Synthèses des principales pistes d'amélioration transmises par l'Etat sur le PCAET de Pré-Bocage Intercom, jointes avec le courrier daté du 4 octobre 2019

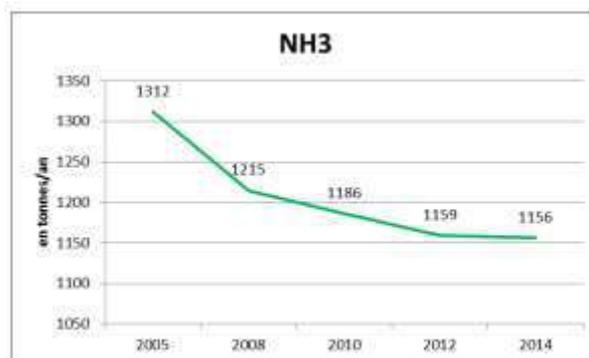
- ***Une étude plus fine de ce gisement de surface [grandes toitures et ombrières de parking] permettrait de déterminer plus précisément les potentiels de puissance de production***

- Proposition : ajouter dans les modalités de la sous-action E2.2 « Animer un réseau d'entreprises industrielles et commerciales pour les mobiliser sur des investissements dans des projets de toitures ou ombrières photovoltaïques » le fait de recruter un stagiaire pour

faire une enquête d'étude de potentiels et de mise en évidence de projets à initier. **Cela sera ajouté avant l'approbation du PCAET.**
